H-ⅡB ロケット 3 号機による宇宙ステーション補  
給機「こうのとり」3 号機 (HTV3) の打上げに係る  
安全対策について

質問に対する回答

平成24年2月24日

本資料は、平成24年2月10日(金)に開催された第3回安全部会における H-II B ロケット 3号機による宇宙ステーション補給機「こうのとり」3号機(HTV3)の打上げに係る安全対策の説明に対する構成員からの質問に対し、宇宙開発委員会事務局及び独立行政法人宇宙航空研究開発機構(JAXA)の回答をまとめたものである。

H-II Bロケット2号機 制御落下実験 推定落下点

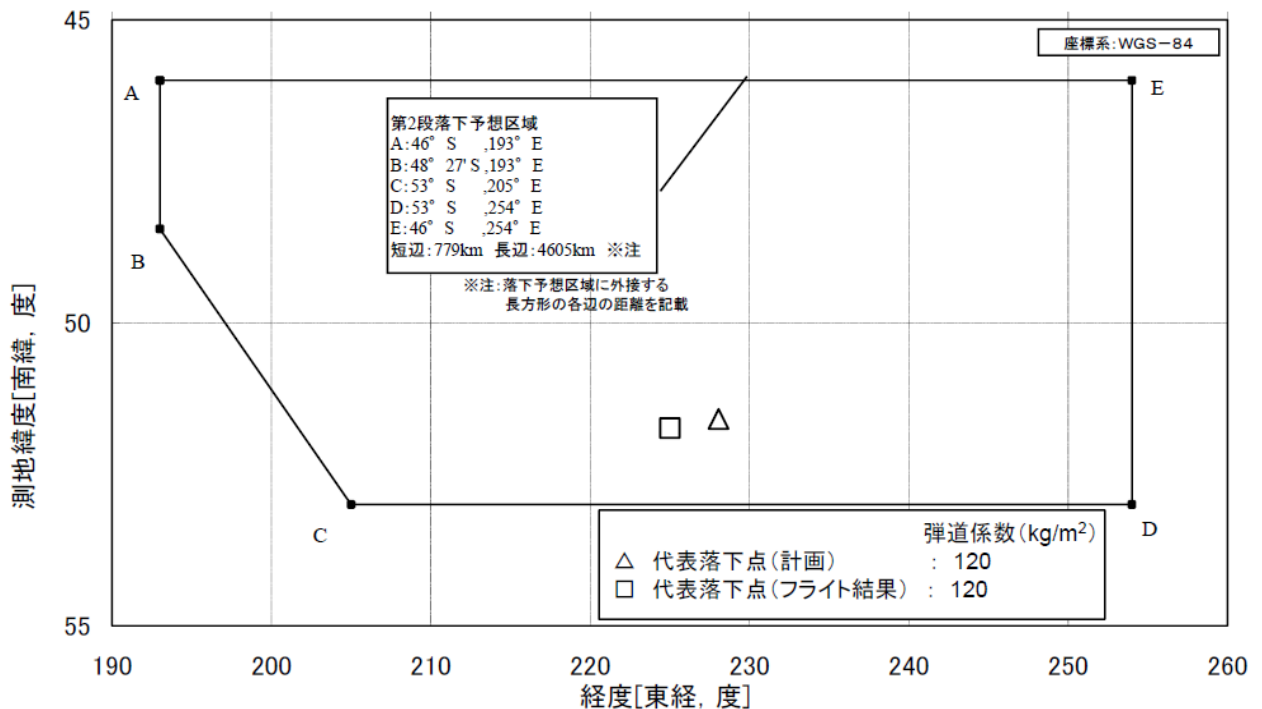
2号機では高度305kmでSECO2後2段は降下を開始し、大気圏へ突入したはずである。その過程でフラットスピンの移行したと考えられ、これは落下地点に影響すると思うが、解析ではどの程度であったと予測されているか。

大気圏再突入から落下に至る飛行シミュレーションは、機体の姿勢(タンブリング、フラットスピンを含む様々な姿勢)及び機体が1次破壊して破片になった場合も想定して、それらの抵抗係数を使用して行っています。この結果、落下点のばらつきは南太平洋上で1,000kmにも及ぶ広域となり、これを対外的な公表値としています。

H-II Bロケット2号機の2段ロケットの落下予想区域と推定落下点については、平成23年第1回安全部会でご説明しておりますので、該当ページを以下に示します。
